臺南市政府工務局 函

主旨：檢送本局105年12月28日召開「臺南市政府建造執照及雜項執照簽證項目抽查復核小組」105年度第6次復核會議紀錄，請查照。

105 年度「臺南市政府建造執照及雜項執照簽證項目

臺南市政府建造執照及雜項執照簽證項目抽查復核小組
105 年第 6 次會議紀錄(105.12.28)

參樓平面圖
FL+8800
(GL+10450)

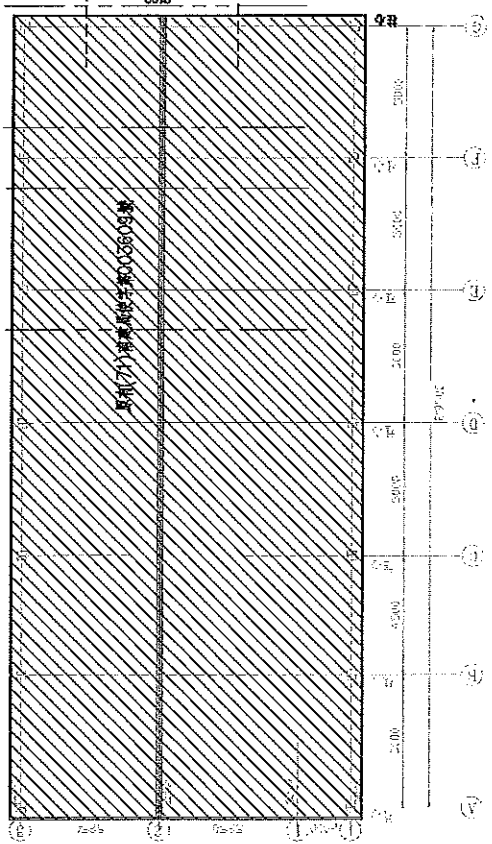
提案一：奇美實業股份有限公司於臺南市仁德區三甲子段 347-10 等 170 筆地號建築基地，擬申請地上參層新建建造執照，申請使用類組為 C-1 廠房，貳層供機械室、參層供電氣室使用，其使用用途特殊，擬依建築技術規則建築設計施工編(以下簡稱本編)第 167 條第 3 項規定，是否得免設置無障礙升降設備及無障礙樓梯等無障礙設施？詳如說明，提請討論。(提案人：臺南市建築師公會)

說明：本次申請使用類組為地上參層 C-1 廠房之建築物，已領有(105)南工造字第 03063 號建造執照在案，其貳層供機械室、參層供電氣室使用，是否得依本編第 167 條第 3 項規定辦理，不適用無障礙建築專章一部或全部之規定，免設置無障礙升降設備及無障礙樓梯等無障礙設施？(詳如本提案附件圖說)

本案申請建築物之貳層供機械室、參層供電氣室等非居室使用空間，其使用用途特殊，得依本編第 167 條第 3 項規定，免設置無障礙升降設備及無障礙樓梯等無障礙設施。

- 一、本案採個案決議：依臺南市建築師公會意見辦理。
- 二、決議並副知本局使用管理科，俾作為建築物無障礙設施竣工勘檢之依據。

壹層平面圖 S:1/200

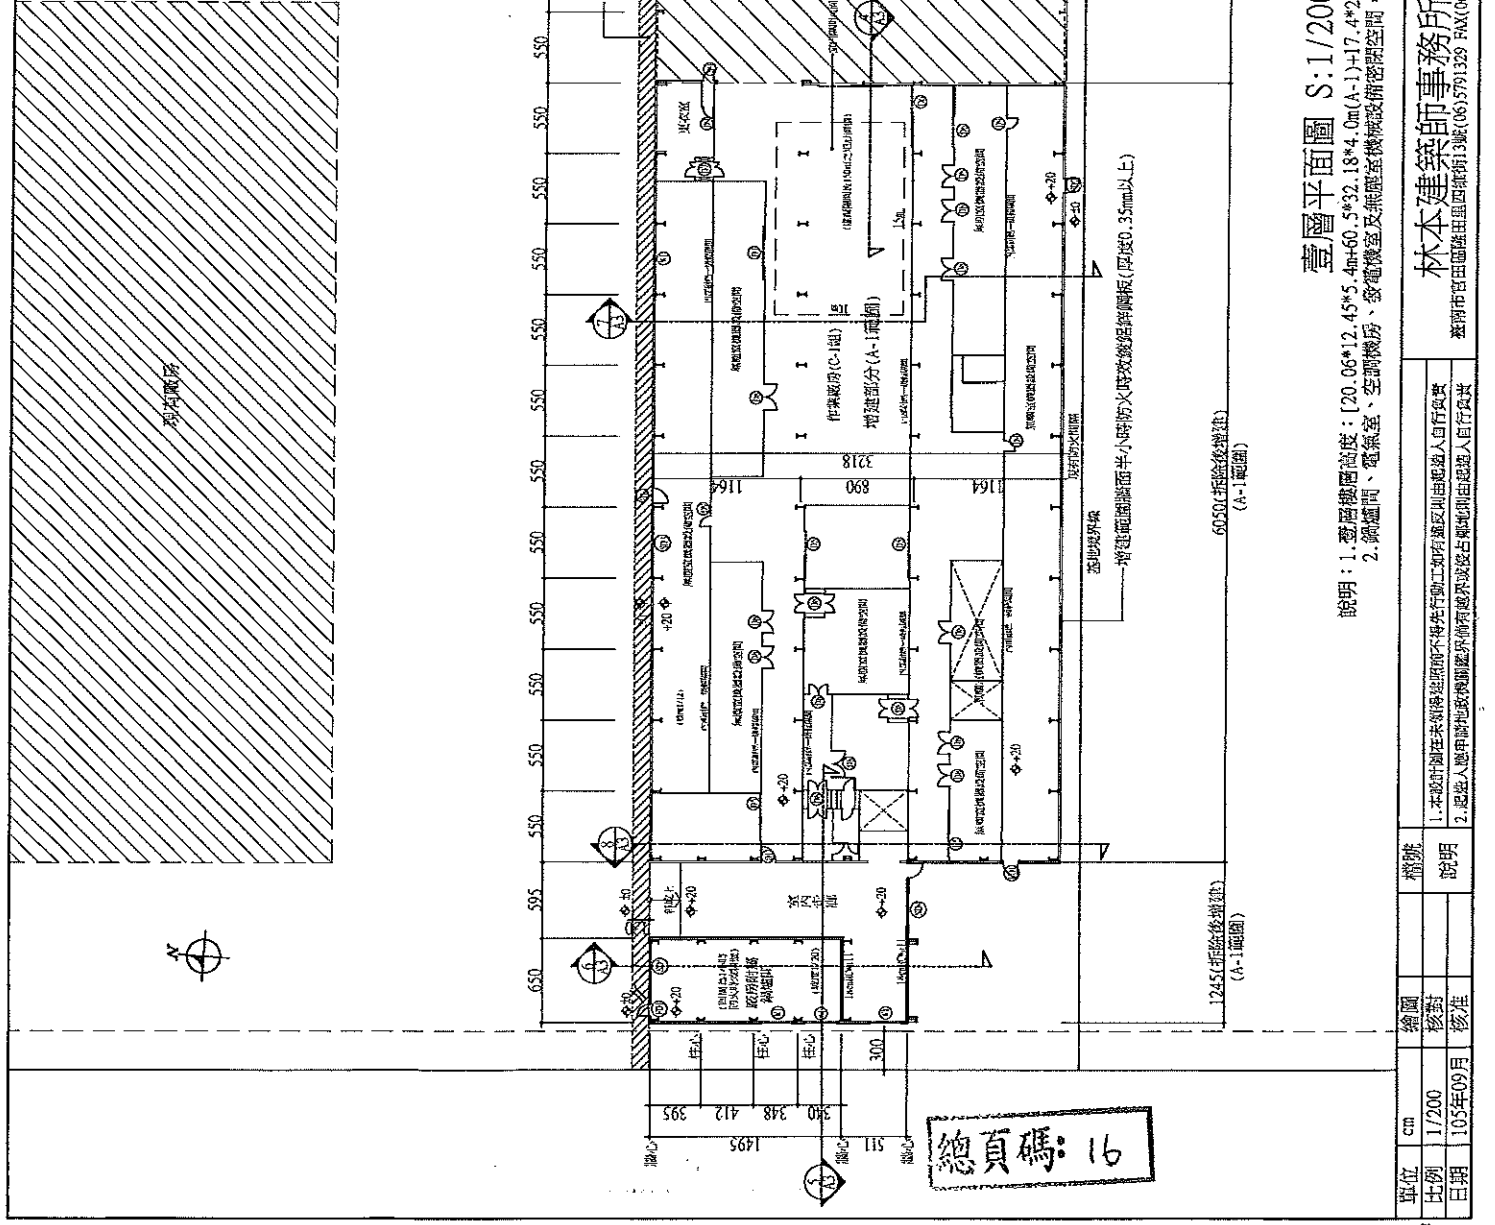
提案二：華宏新技股份有限公司於官田區二鎮段二鎮小段 781、781-3 及 792 等 3 筆地號建築基地，擬申請作業廠房增建之建造執照，因其使用用途特殊，是否得免設置「室內無障礙通路」？詳如說明，提請討論。(提案人：臺南市建築師公會)

- 二、本次申請增建廠房空間係生產電腦觸控螢幕表面光學保護膜，為嚴格管控產品良率，其全部廠房室內空間均採中央空調設備，嚴格控制室內空氣之溫度、濕度及粉塵等品質，出入廠房人員均須消毒潔淨，且換穿消毒防護衣及穿戴手套，身心障礙人員實無法於廠房室內無塵室等空間操作。
- 三、又本次申請壹層廠房之附屬鍋爐間、電氣室、空調機房、發電機房等非室內居室空間，其進出操作修護人員亦非身心障礙人員能勝任。
- 四、綜上說明，本次申請廠房(無塵室)、鍋爐間、電氣室、空調機房、發電機房等室內空間，係屬「使用用途特殊」，擬依建築技術規則設計施工編(以下簡稱本編)第 167 條第 3 項規定，准予免設置「室內無障礙通路」，但其餘無障礙設備仍依規定設置，俾供辦理後續辦理申請建照事宜，提請討論。

本次申請廠房(無塵室)、鍋爐間、電氣室、空調機房、發電機房等室內空間，其使用用途特殊，依本編第 167 條第 3 項規定辦理，不適用無障礙建築專章一部或全部之規定，免設置「室內無障礙通路」之無障礙設施。

- 一、本案採個案決議：依臺南市建築師公會意見辦理。
- 二、決議並副知本局使用管理科，俾作為建築物無障礙設施竣工勘檢之依據。

圖名
TITLE
④-剖面圖
⑤-剖面圖
⑥-剖面圖

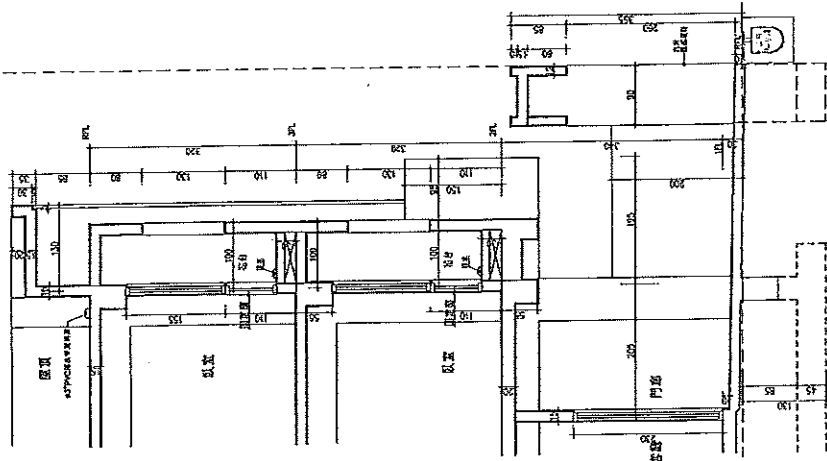
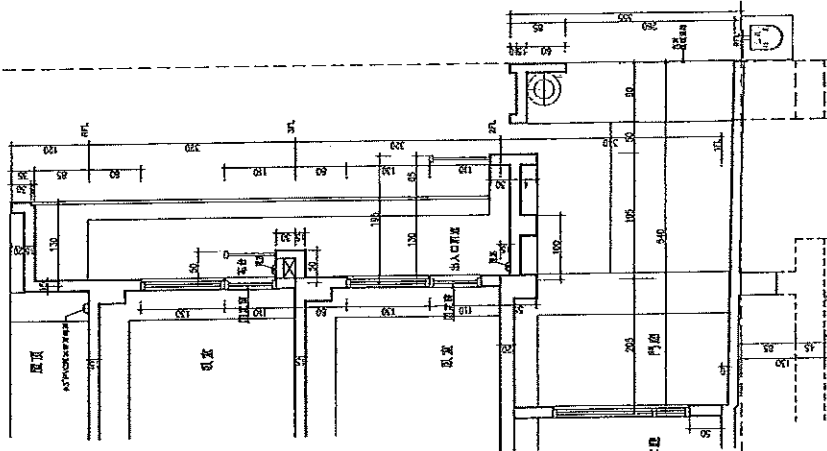
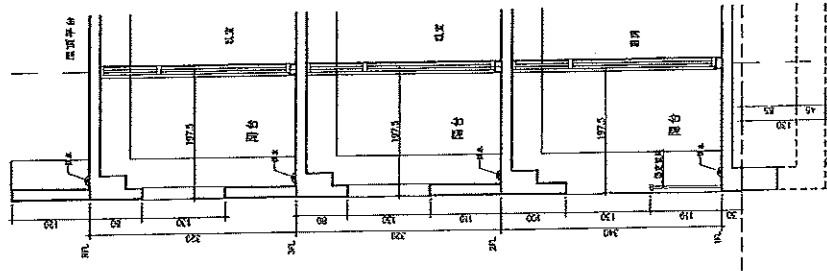
三、本案因抽查建造執照圖說中通風檢討有誤、花台設置似不符 103 年第 6 次「臺南市政府建造執照及雜項執照簽證項目抽查復核小組」會議紀錄一臨時提案二決議：「建築物於外牆設置花臺，花臺底板與室內樓板高程不得重疊。」，依上揭執行方式第 5 點規定，由本局建管科提案，於復核小組會議審議，爰提本次會議討論。

- 1.設計建築面積、建蔽率、樓地板面積及容積率，經覆核無誤，符合規定。
- 2.樓梯淨高，扣除粉刷面上下各 2 公分，已於圖號 A5-1 修正，符合規定。
- 3.道路 3.6:1 日照陰影檢討圖，原核准圖 A1-1 已有檢討，符合規定。
- 3.陽台及花台檢討：陽台設計符合規定，花台剖面已於圖號 A4-2 之 4-剖面圖修正，符合規定。
- 4.建物用途為 H-2 組者欄杆不得設置有可供直徑 10 公分物體穿越之鏤空或可供攀爬之水平橫條，原核准圖 A3-1、A3-2 已有述明，符合規定。
- 5.直通樓梯寬度、級深、級高、迴轉半徑均符合規定，已於圖號 A5-1 修正。
- 6.A7 戶之 3M 防火時效線，已於各層平面圖修正，符合規定。
- 7.各戶壹樓廚房通風面積檢討，已於圖號 A1-3 修正，符合規定。
- 8.建築基地震區係數，於結構計算書內說明：

決 議：本案請建管科二股通知設計人於下次復核會議列席說明後再議。

樓層
 樓層平面大樣圖
 樓梯剖面圖

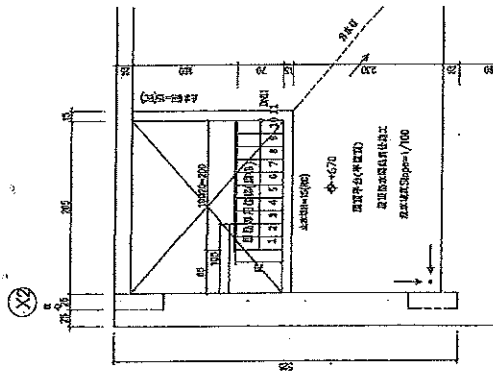
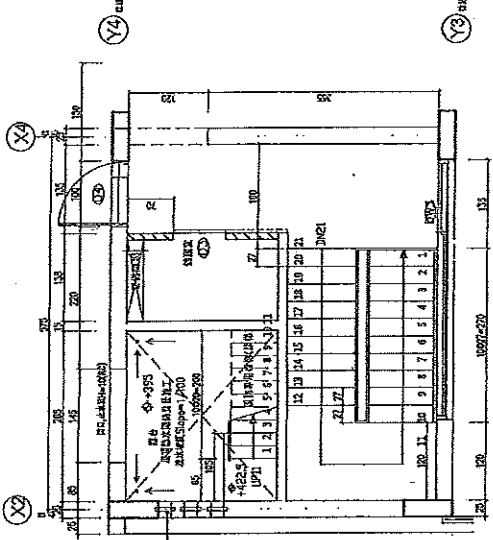
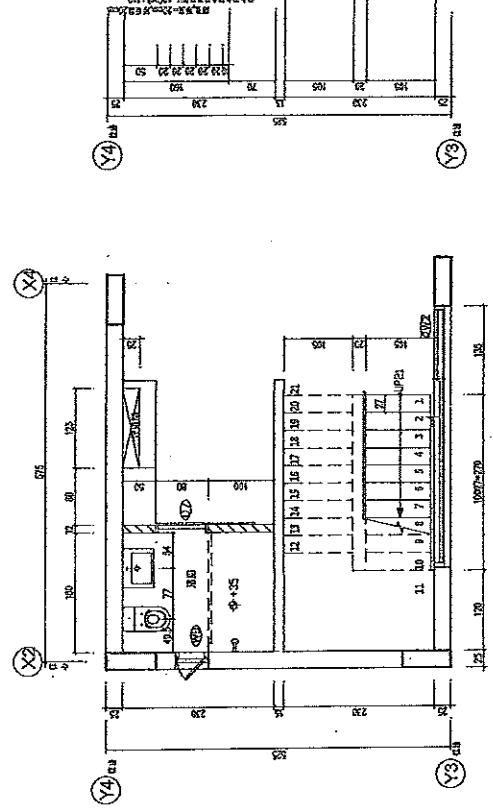
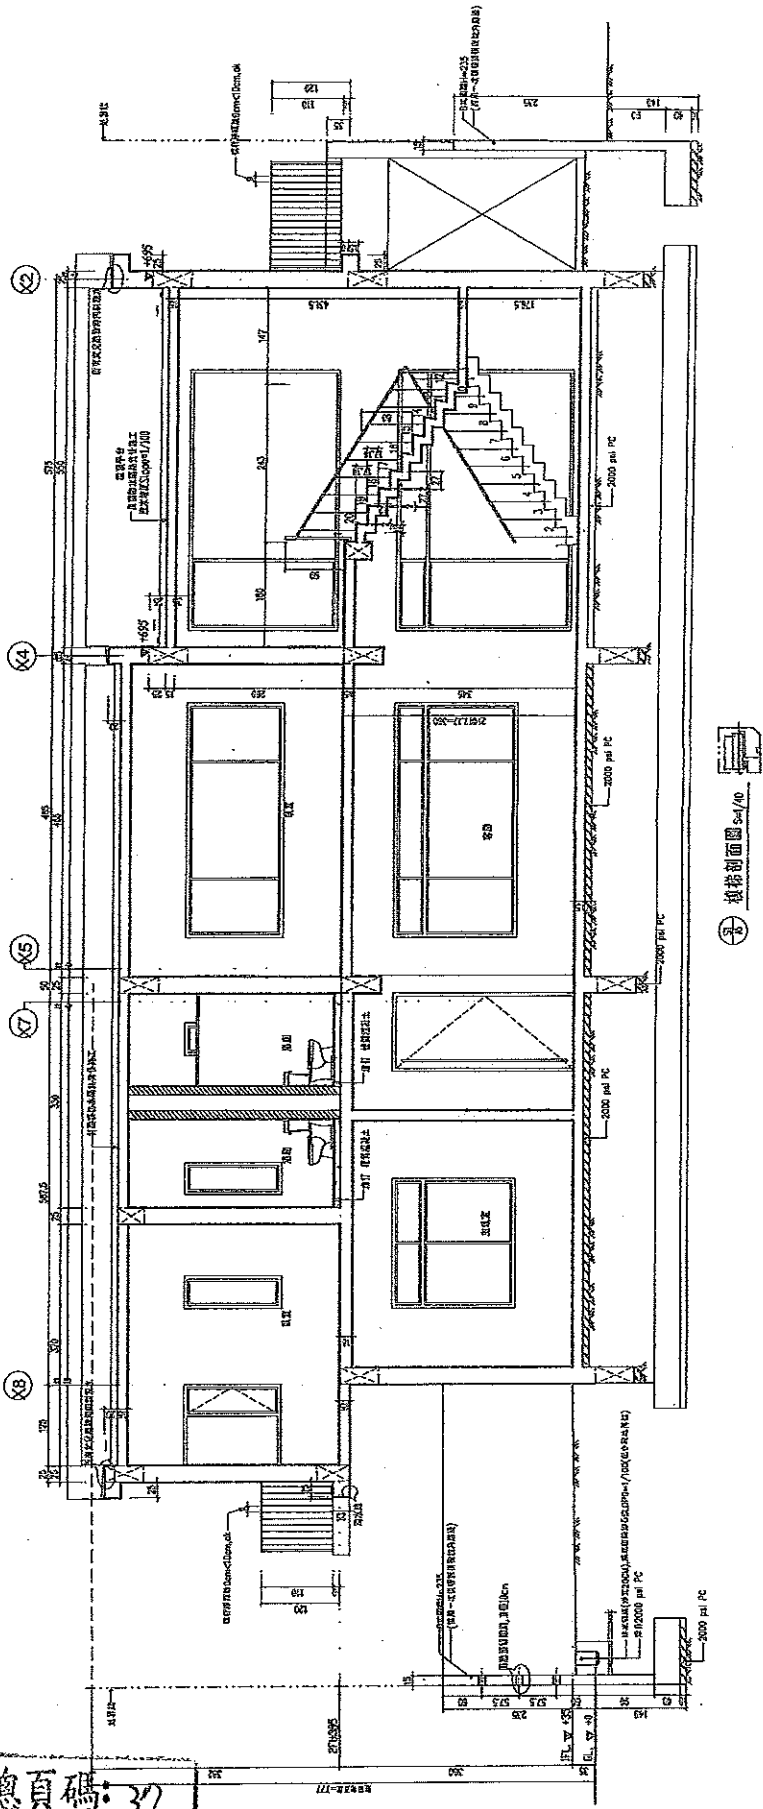
- 一、依臺南市政府工務局辦理建造執照及雜項執照抽查作業執行方式第2點(四)、第5點規定:「... (四) 抽查結果確認:起造人(或設計人)與本局建管科確認後,如文件(或圖說)有不符規定外之資料誤植或遺漏而申請更正或補正者,設計人應於七日內將更正或補正資料送達本局。於資料送達後,本局建管科於七日內完成審核。如符合規定,本局建管科於審核後三日內簽結。起造人(或設計人)與本局建管科確認後,確屬不符合規定者,或設計人未於接獲通知之次日起五日內至本局建管科確認時,本局建管科於確認後七日內通知改正。起造人(或設計人)與本局建管科確認後,如仍有爭議無法取得共識者,得依第三點(爭議處理)規定辦理。」、「五、記點及懲戒:經抽查結果確認有記點(或提送懲戒)之虞者,應由本局建管科提案,於復核小組會議審議,設計人(或相關關係人)得列席會議說明。復核小組會議審議抽查案件之記點(或提送懲戒)事由,應依本原則規定辦理。」,合先敘明。
- 二、本案因抽查建造執照圖說中樓梯、窗台設置似不符建築技術規則建築設計施工編第33、38條規定,依上揭執行方式第5點規定,由本局建管科提案,於復核小組會議審議,爰提本次會議討論。
- 三、檢附本次申請補正圖說(詳本提案附件)供參考。

決議:本案請建管科二股通知設計人於下次復核會議列席說明後再議。

方案A-附圖一

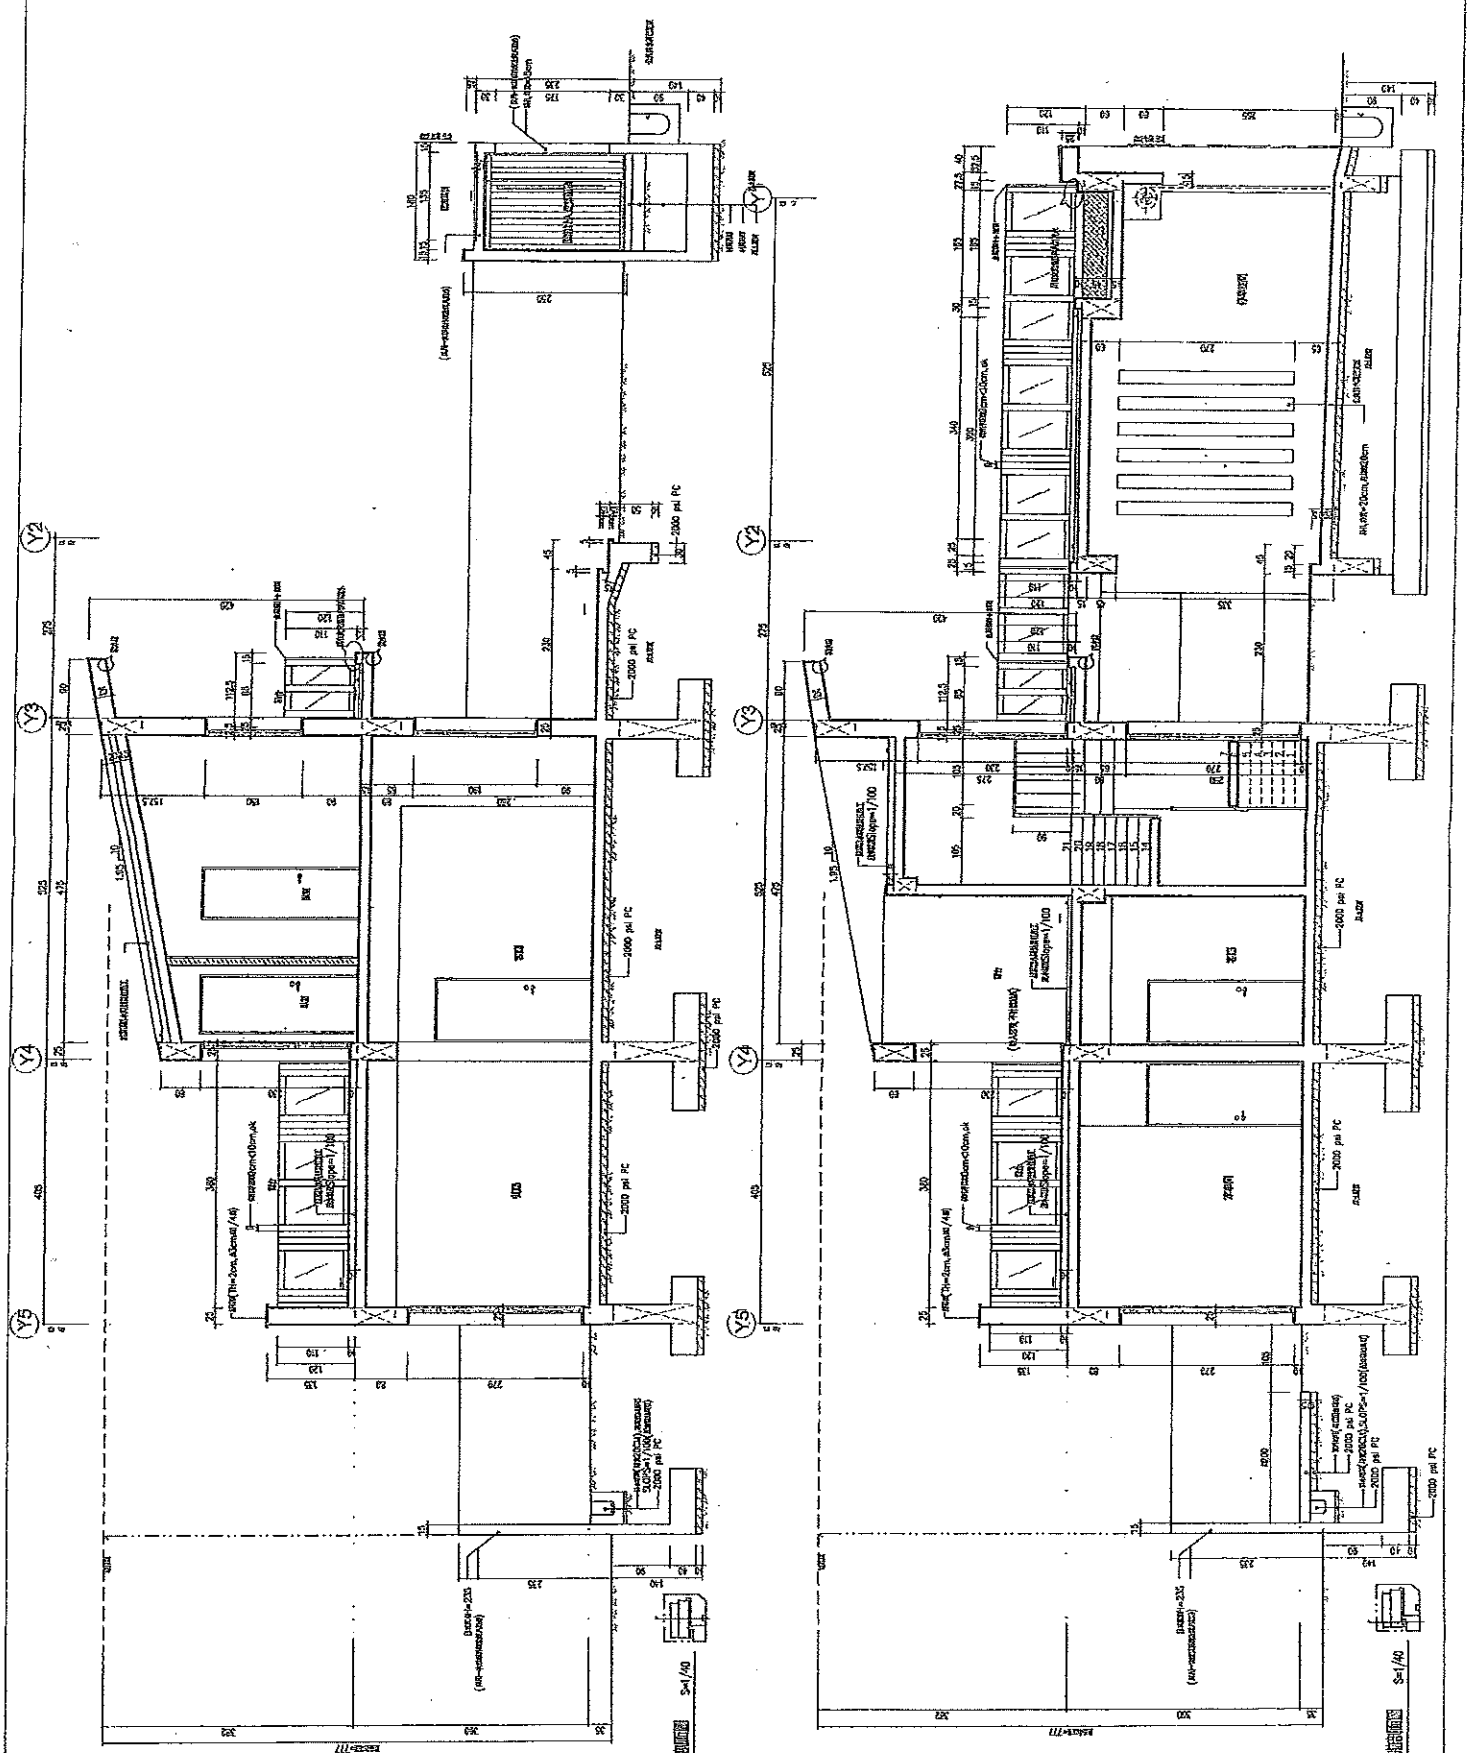
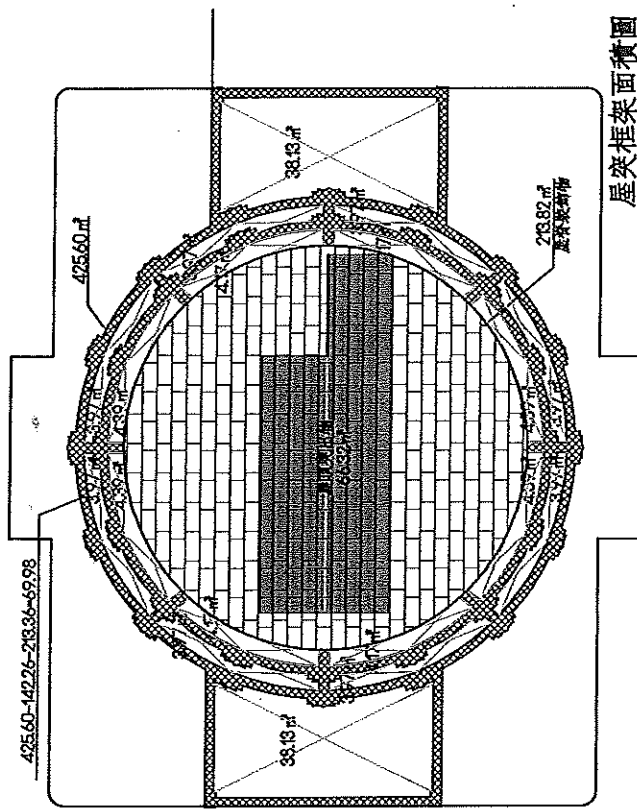
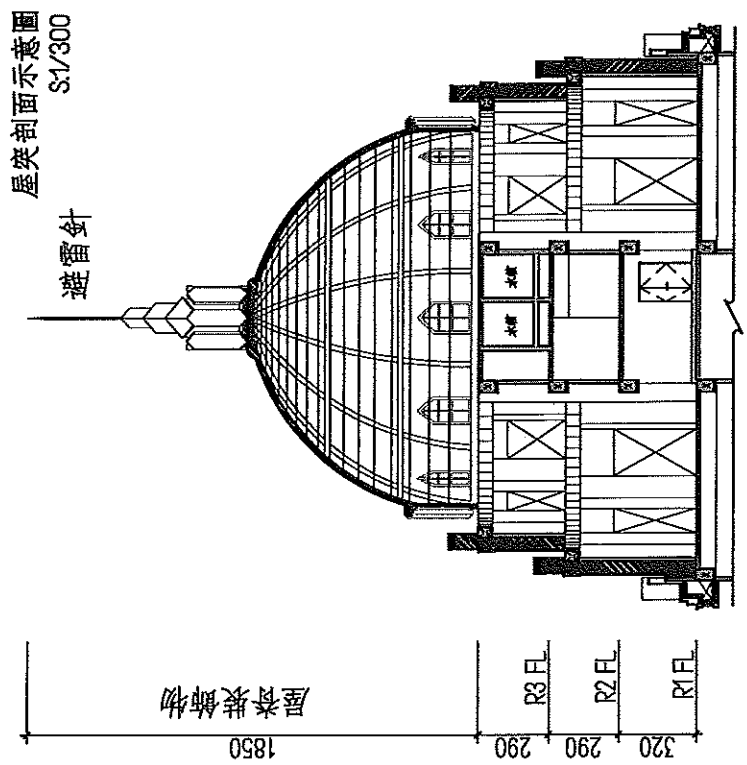
臨提一：上曜開發科技股份有限公司於臺南市安平區金華段45地號建築基地，原已申請領有(103)南工造字第02810號建造執照(新建地下3層地上14層集合住宅)在案；現擬變更設計為地下4層地上19層店鋪集合住宅；考量高層建築物造型設計，希望創造具有代表性之建築物，提昇本市整體都市景觀，爰於建築物之屋頂面再增設圓形穹頂造型構架，是否得視為屋脊裝飾物？詳如說明，提請討論。(提案人：張文明建築師)

- 一、上揭圓形穹頂造型構造物僅為表現建築古典造型之裝飾物，其內部除包覆樓梯間、昇降機間、水箱等屋頂突出物外，並無供住戶使用之空間(詳本提案附件--剖面示意圖)所示，依法得視為建築技術規則建築設計施工編(以下簡稱本編)第1條第10款第3目之「屋脊裝飾物」。
- 二、倘視為「屋脊裝飾物」，則上揭圓形穹頂造型構架得免依本編第1條第10款第5目規定檢討(屋頂突出物水平投影面積、三分之一以上透空遮牆、三分之二以上透空立體構架及屋頂突出物水平投影面積之和以不超過建築面積百分之三十為限等規定)。
- 三、惟本案圓形穹頂造型構造物之下緣仍有垂直之環繞支撐立體構架，故其檢討屋頂突出物之面積，特提出方案A及方案B等2種方式(詳如本提案附件)，何者較妥適？亦提請討論。

說明：參考剖面示意圖，該處住戶無法到達，得否適用建築技術規則第一條第十款第三目之屋脊裝飾物，無須檢討屋頂突出物水平投影面積，三分之二以上透空立體構架及屋頂突出物水平投影之和以不超過建築面積百分之三十為限等規定。

決議：本案請臺南市建築師公會法規委員會討論，並請建管科函詢其他縣市作法，提送下次法令復核會議再議。
